## 改善箇所説明図

## 不具合発生箇所

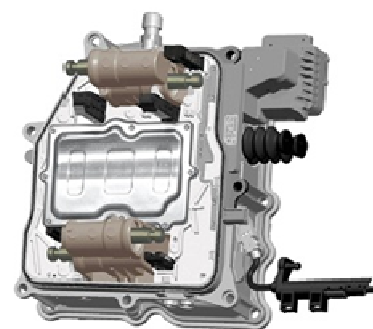
自動変速機制御コンピュータのプログラムが不適切なため、エンジン停止後、当該コンピュータ内の作動油温度が低い状態で、特定のイグニッションスイッチ操作を行った場合に、当該コンピュータがスリープ状態にならないことがある。

そのため、エンジン停止後も当該コンピュータに待機電流が流れ続けることで、最悪の場合、バッテリーが上がりエンジンを始動できなくなるおそれがある。

全車両、自動変速機制御コンピュータのプログラムを書き換える。
